Detaljregulering av Vikingodden, PlanID 3803 20210207 - 2. gangsbehandling og endring av detaljregulering av Lindahlplan, PlanID 3803 61227.

Utvalg	Møtedato	Type	Saksnummer
Utvalg for plan og bygg	17.02.2023	PS	022/23
Kommunestyret	08.03.2023	PS	020/23

Figur nr.2 Akseonometrisk perspektiv som viser planforslagets naust og håndverksbygg tilnærmet midt i illustrasjonen. Naustet skal ha mørk base med semitransparent tak i polykarbonat og håndverksbygget skal ha tak/øvre del av bygg av mørk brente trespon av malmfuru, jf. § 4.1.1.

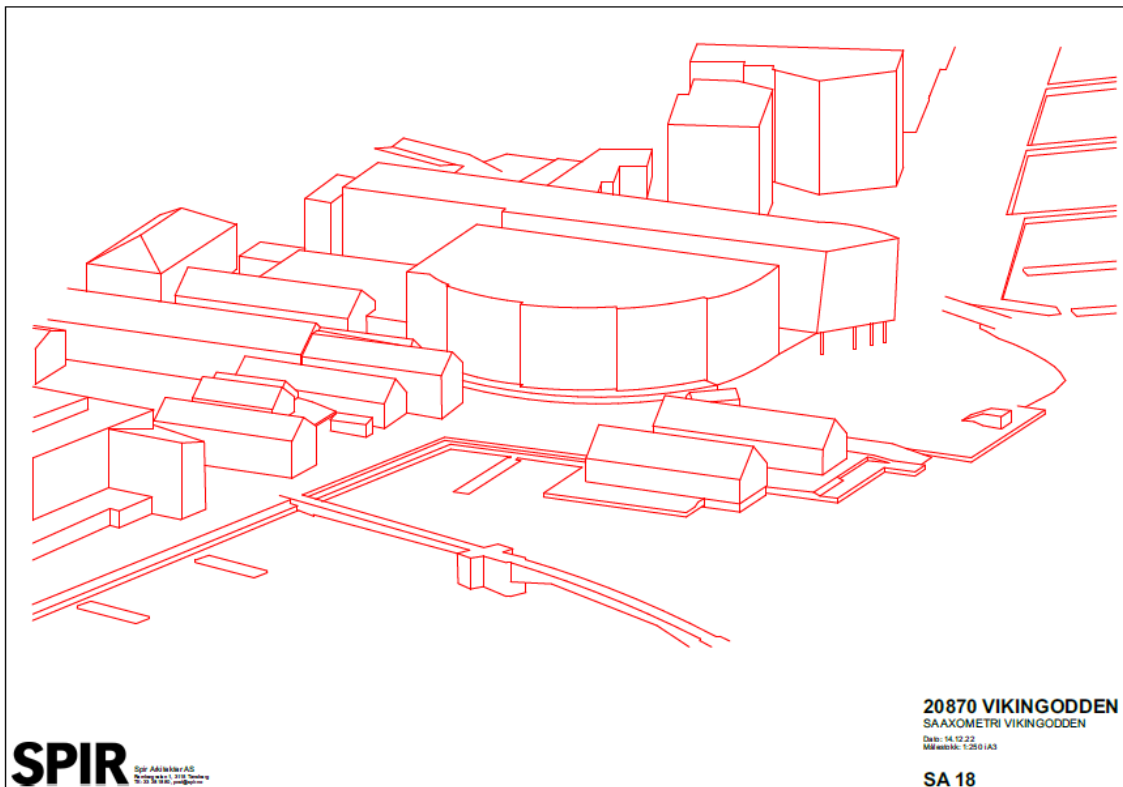
Kulturarv. Kulturarv er positive til naust og håndverksbygg, men er skeptiske til bruk av moderne materialer som polykarbonat i byggene. De har merknader til konsekvensutredningen (KU). De skriver at KU gir en god gjennomgang av de historiske miljøene, men kulturarv er kritiske til den samlede konsekvens som er vurdert i kap. 5. Det er vurdert 12 delområder. For 11 av de 12 går det frem at påvirkning og konsekvens av plasseringen har forbedret eller ubetydelig konsekvens. Mens for ett delområde, B Foyngården, som er nærmeste nabo, er påvirkning vurdert til å være *noe forringelse*. Kulturarv mener at denne negative forringelsen burde vært vektlagt *mer* siden Foyngården er nabo. Det har ikke stått naust og håndverksbygg på Vikingodden tidligere. Fremmed plassering forringer den historiske lesbarheten av byen. Derfor mener Kulturarv at materialbruk bør være dempet og diskret. De anbefaler tradisjonell uthuskledning på vegger med eventuelt åpninger med glass og trekledning på tak eller trespon av malmfuru. Kulturarv har et forslag til å ta ut tekst i § 4.1.1 Utforming og erstatte den med: «*Bygningene #1 Naustet og #2 Håndverksenteret skal ha fasader med tradisjonell uthuskledning. Takflatene skal være tekket med brent trespon av malmfuru eller tradisjonell bordtekking. Bygningene kan ha ulike overflatebehandling og fargesetting. Det tillates åpninger i vegglivet med glass, men disse skal ha fleksible skyveporter og/eller skodder i tre.*»

Arkitektur og materialbruk for naust og håndverksbygg. VTFK v/Kulturarv er positive til plassering av nybygg på Vikingodden utformet som naust/båthus, men de er skeptiske til omfattende bruk av moderne utforming med materialer som polykarbonat. Kulturarv gir råd om at deres konkrete forslag til endring av materialbruk jf. merknad nr. 3 til § 4.1.1 innarbeides i planens siste fase.

Kommunedirektøren anbefaler derimot at planforslagets materialbruk bør opprettholdes.
